Consejo Nacional de Operación

Acuerdo 924 Por el cual se aprueba la incorporación del cambio en los límites de generación y absorción de potencia reactiva de las unidades de la planta de generación Porce III y las respectivas curvas de carga

Acuerdo Número:
N° 924

Fecha de expedición:
02 Febrero 2017

Curva de cargabilidad Unidades 1, 2, y 3 de Porce III:

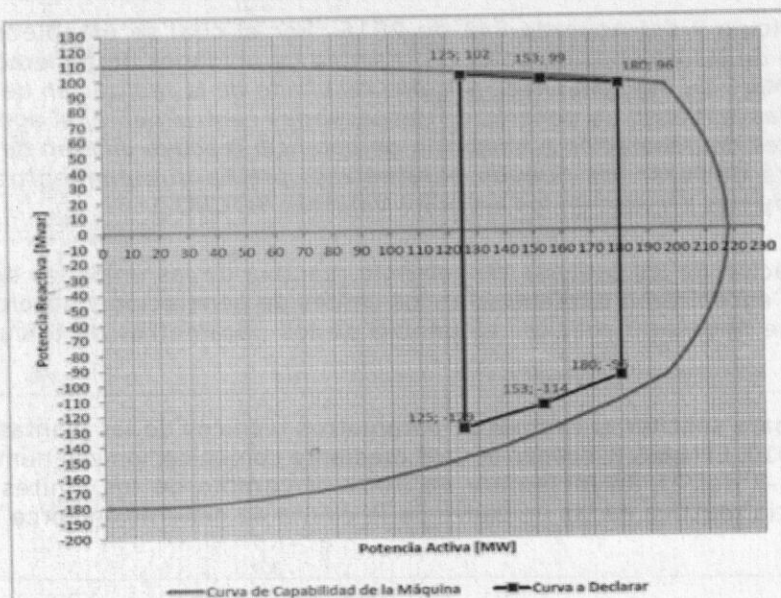
Aprobar la declaración de una nueva curva operativa de carga de las unidades de la planta de generación Porce III, en las que se define la capacidad para entrega y absorción de potencia reactiva de la unidad en función de la potencia activa generada.

Parámetros a declarar unidades 1, 2, y 3 de Porce III

Sobreexcitación		Subexcitación	
P [MW]	Q [Mvar]	P [MW]	Q [Mvar]
125	102	125	-129
153	99	153	-114
180	96	180	-95

Curva de cargabilidad unidad 4 Porce III.

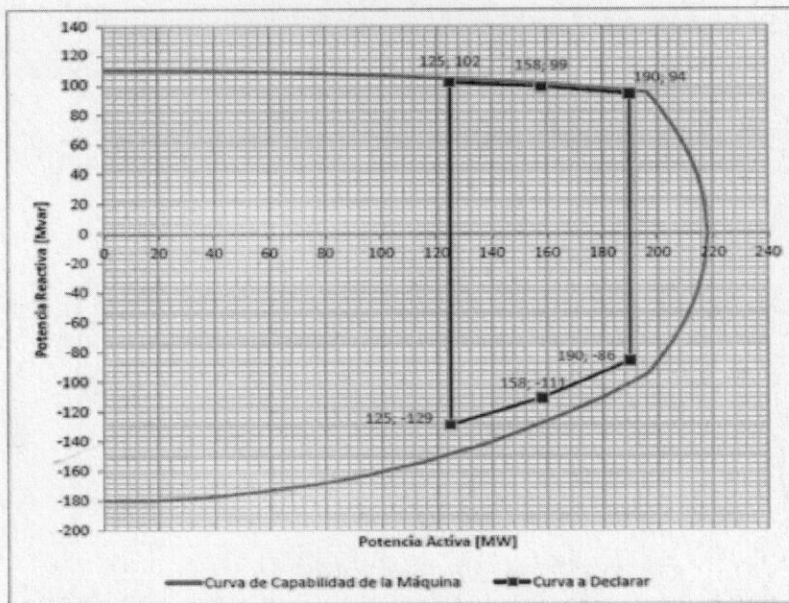
Parámetros a declarar unidad 4 Porce III.

P [MW]	Q [Mvar]	P [MW]	Q [Mvar]
125	102	125	-129
158	99	158	-111
190	94	190	-86
